平成25年度第14回（通算第16回）事前 質問・回答 一覧

堰内の目地のシール部分の施工方法分類

③G5,J1

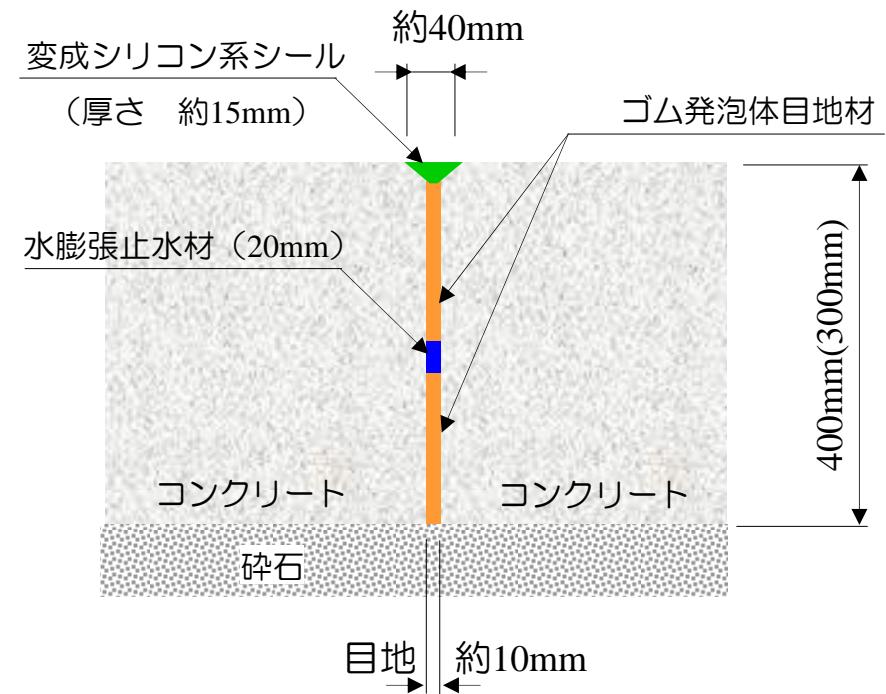
分類	質問内容	回答	参考資料
堰内の目地のシール部分の施工方法	<p>タンク堰内の目地のシール部分の施工方法について、G4エリアなどで、目地からの漏えいの事象が発生しているが、目地部分の幅及び構造及び止水処置の方法はどうなっているか。</p> <p>また、現在建設中・設計中のタンクエリアについて、目地の部分の構造や目地の止水施工の見直し等はしているか。</p> <p>そもそも、コンクリートの性質上、タンクエリアの基礎コンクリートの継目については必ず必要なものか。</p>	<p>□ 目地の構造等については、施工に伴って見直しを行っており、添付資料に整理するとおり。</p> <p>□ タンクエリアの基礎面積が広い場合、コンクリートを一度に打設することは難しい。これまでの施工実績では、タンク3～4基程度の面積を一度に施工しており、基礎には目地がある状況。</p>	【堰内の目地のシール部分の施工方法分類】
フランジタンクの漏洩防止対策	<p>フランジタンクの漏洩防止対策は、相当程度の水密性能向上にはなるとは理解する。しかし、側面、底板内面・外面対策のいずれも、樹脂等のシーリング材充填や被覆による応急的な対策であり、困難な工事環境で施工しなければならないことも考慮すると、恒久的な漏れ対策とは言い難い。</p> <p>従って、施工においては漏れ検出を十分に配慮したものとし、対策後もこれまでと変わらないしっかりした管理・監視の継続が必要と考える。</p> <p>タンクエリア堰内の止水性向上については、資料では漏洩個所に対する応急的な補修状況の説明はあるものの、更なるひび割れ／漏れ防止のための基礎補強や樹脂塗装など、各エリアの地盤やタンク類の設置状況に応じた今後の止水性向上対策が明確には示されていない。</p> <p>資料では、基礎の構造について「震災直後のタンク設置が急務な中、(工事が行われた)」とされているが、結果として基礎にひび割れ等が生じていることから、必ずしも十分な強度や止水性能を有していない部分もあるように思われる。資料には地盤改良や基礎コンクリート仕様は示されているが、元々の地盤状況やタンク等構築物の設計条件を考慮した説明がなければ妥当性は理解出来ない。以上を考慮した各エリアの施工に対する評価と今後の対策について、より具体的な分かり易い説明を求めたい。</p>	<p>○ 震災直後のタンク設置が急務な中、H1, H2, H4エリアにおいては深さ1mにて、H5以降のエリアにおいてはボーリング調査を実施した上で、改良深度を設定し、地盤改良を実施している。</p> <p>○ 地盤でタンクを支える設計としており、地盤改良後には、簡易支持力試験を実施し、改良地盤がタンク設置にあたって十分な支持力があることを確認している。</p> <p>○ G5, J1以外のエリアにおいては、タンク（貯留量含む）の荷重を均等に支持地盤に伝達するために厚さ20cmのコンクリートを打設している。G5及びJ1については、鉄筋コンクリート構造としている。</p> <p>○ 現在、タンク設置等に伴ってひび割れが発生している状況を踏まえ、適宜ひび割れ補修を実施するとともに、堰の嵩上げ、ウレタン塗装による堰内の被覆を鋭意実施している。</p>
